ESTUDO DE INCIDÊNCIAS AMBIENTAIS DA  
CENTRAL SOLAR FOTOVOLTAICA DE VALPAÇOS

**Elementos Adicionais**

SimpleWatt, Lda.

Na sequência do processo de Avaliação de Incidências Ambientais da Central Fotovoltaica de Valpaços, apresentam-se as respostas ao pedido de elementos adicionais de acordo com o Documento recebido da CCDR Norte (Ref<sup>o</sup> OF\_DAA\_AXC\_16028/2018).

Estudo de Incidências Ambientais da Central Solar Fotovoltaica de Valpaços  
**Elementos Adicionais**  
 Figura 3 - Implantação do Projeto sobre Planta de Ordenamento do PDM de Valpaços

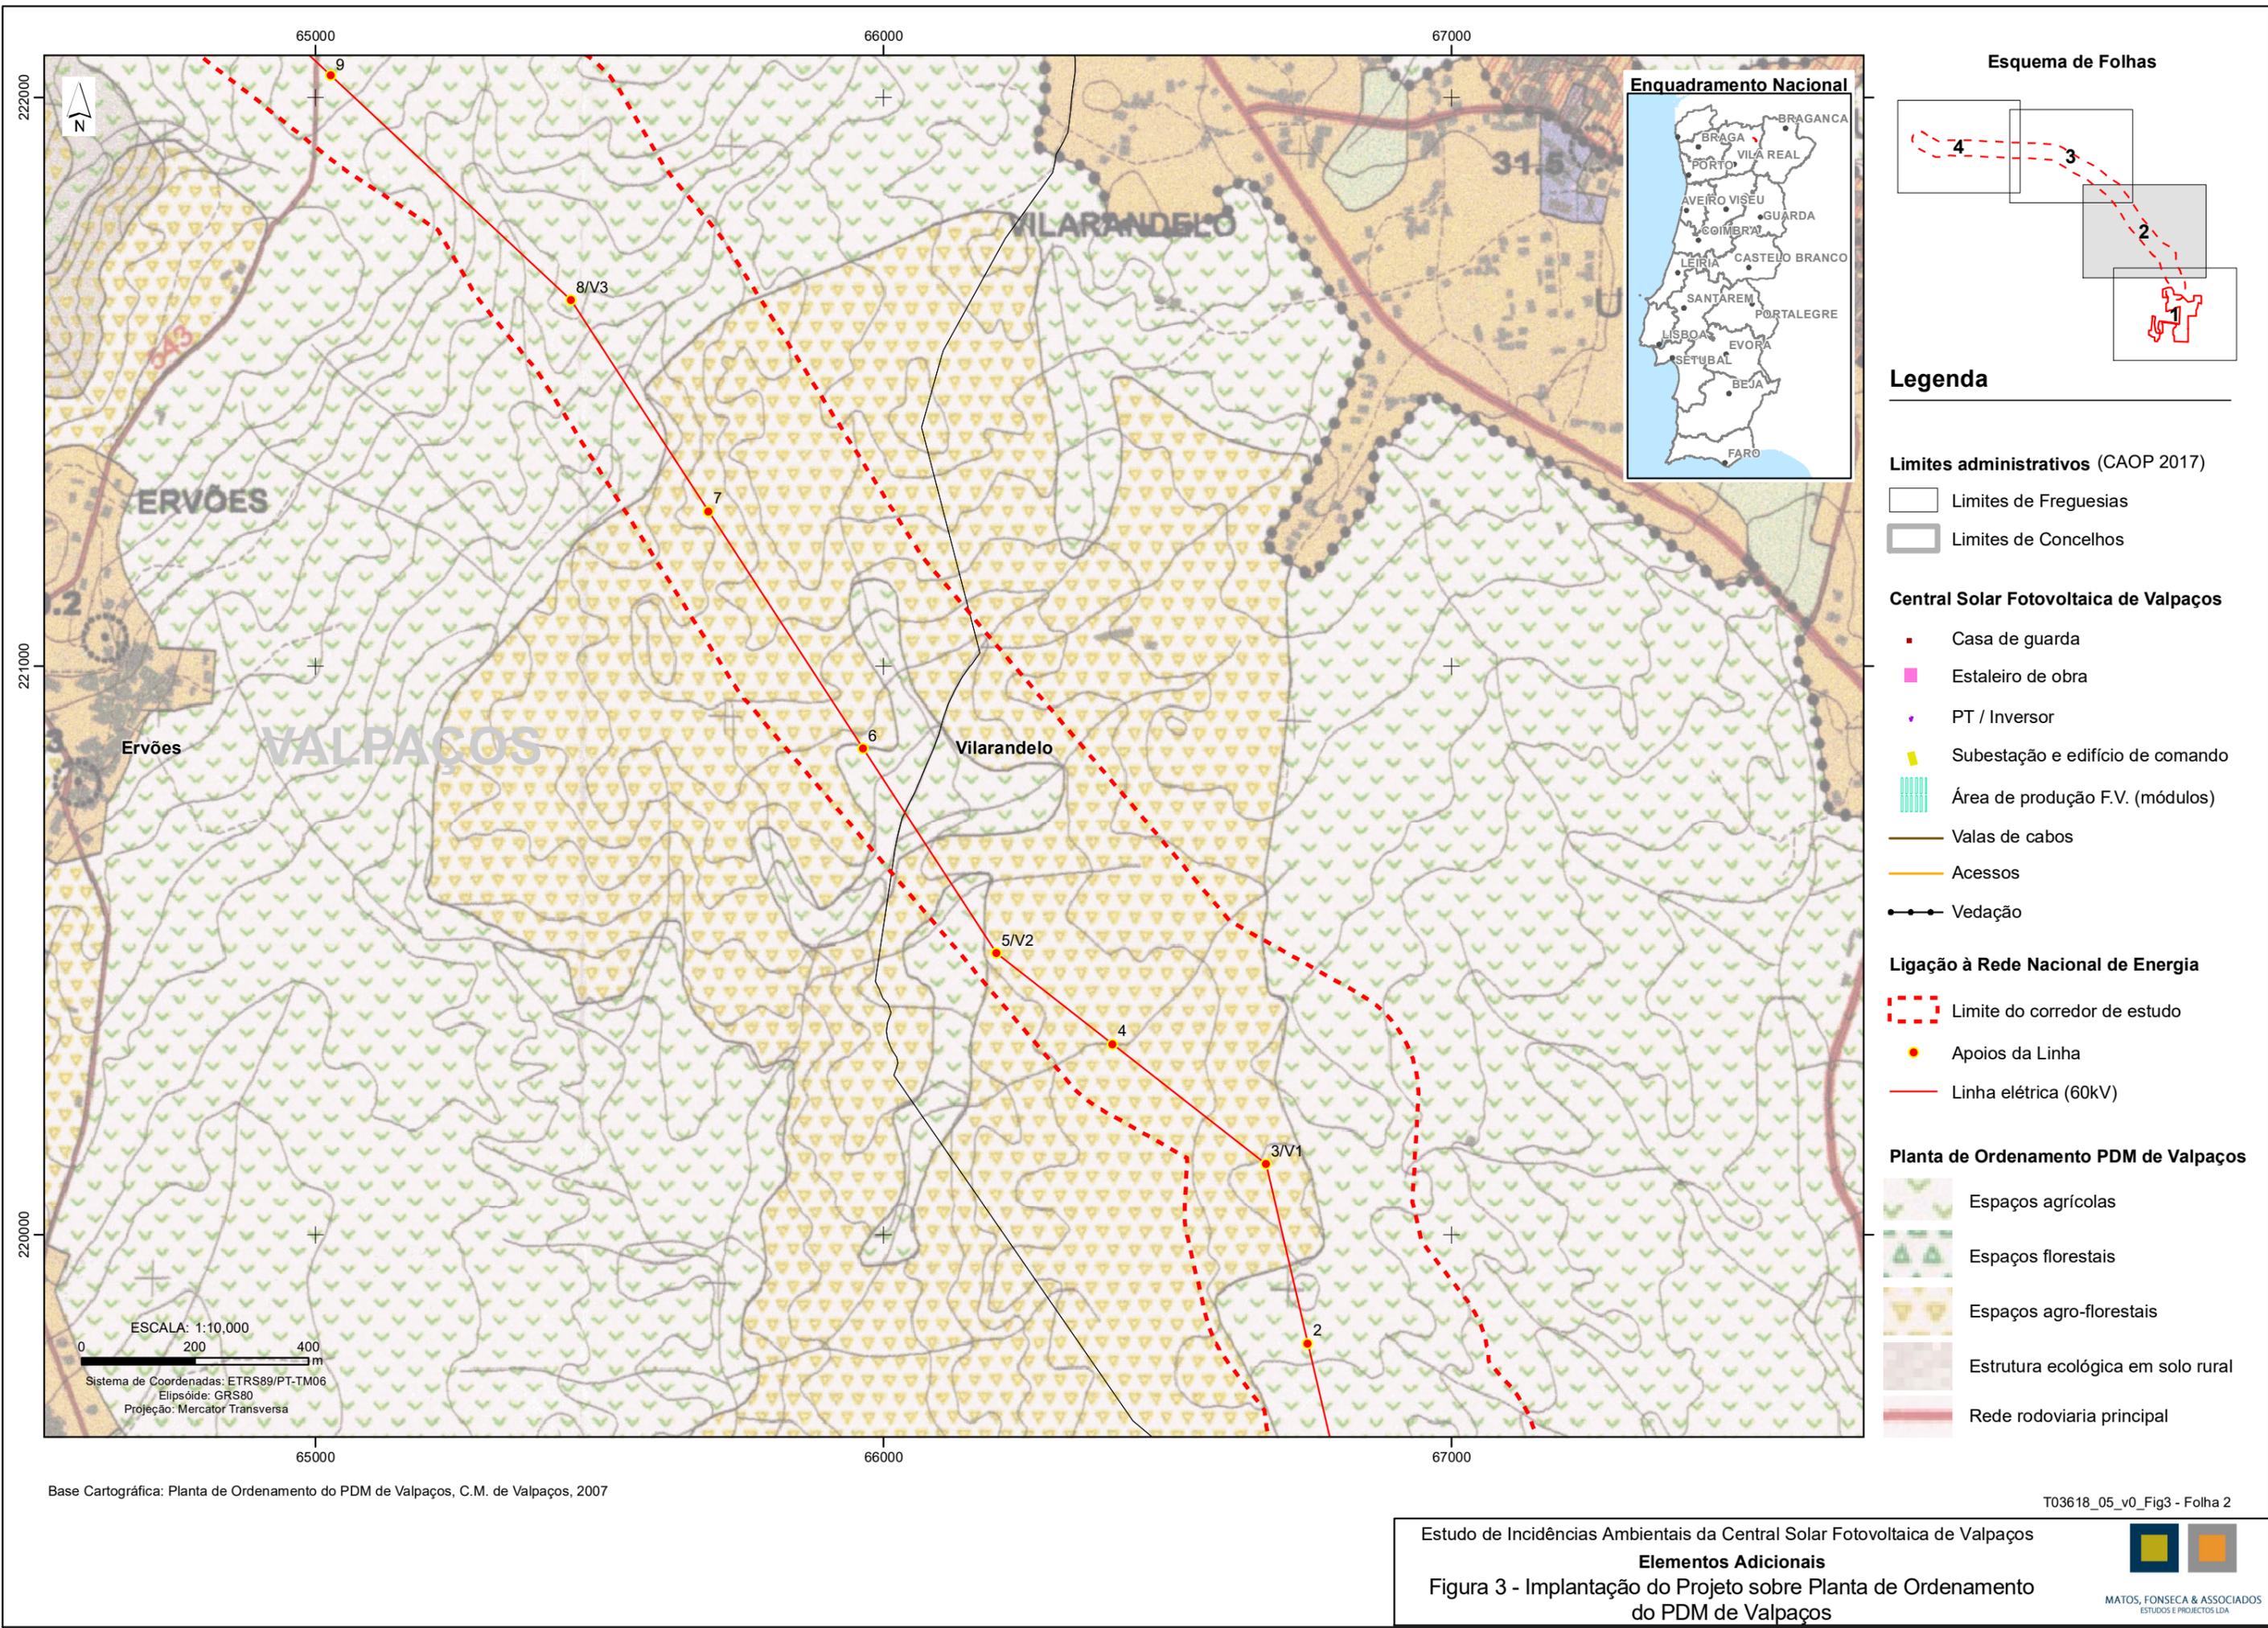
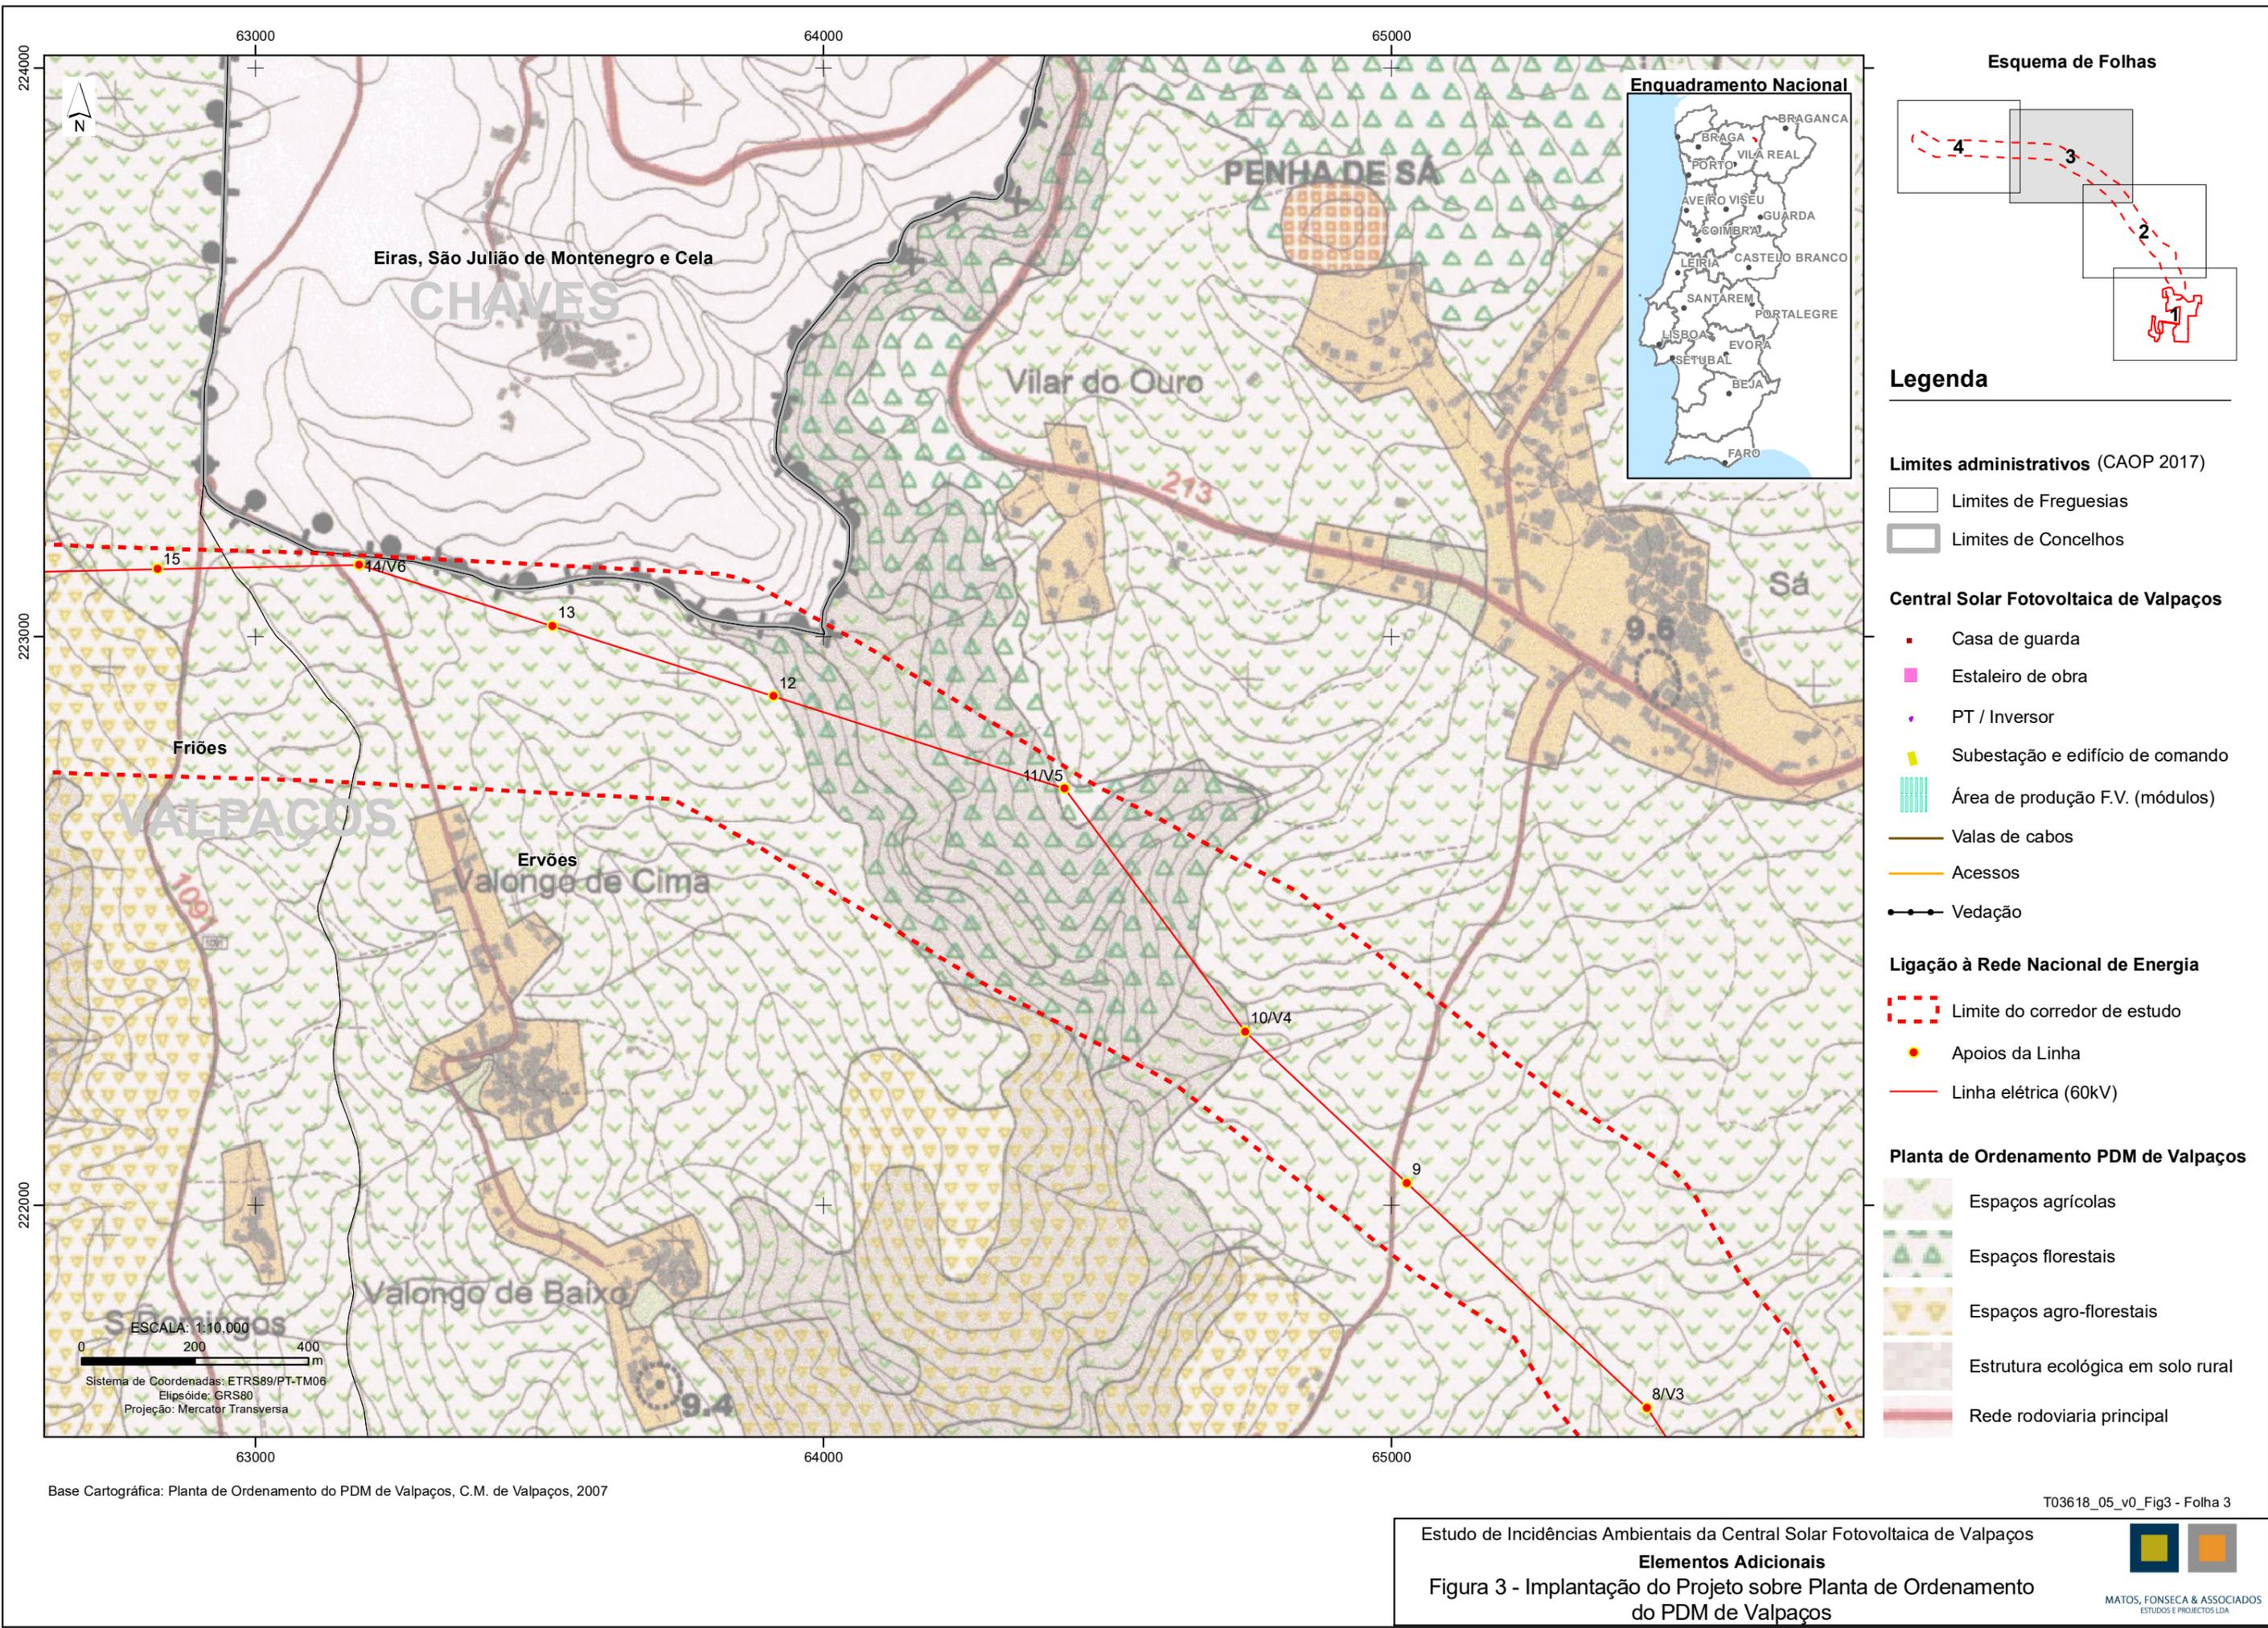
**Peças gráficas contendo a implantação do projeto, infraestruturas e projetos complementares (Linha e acessos) sobre as Cartas de Ordenamento, Condicionantes e Reserva Ecológica Nacional, à escala adequada, mínimo 1:10.000**

Na Figura 3 (Anexo 4) apresenta-se a implantação do Projeto à escala 1:10 000, contemplando todas as infraestruturas, sobre extrato da Carta de Ordenamento do PDM de Valpaços.
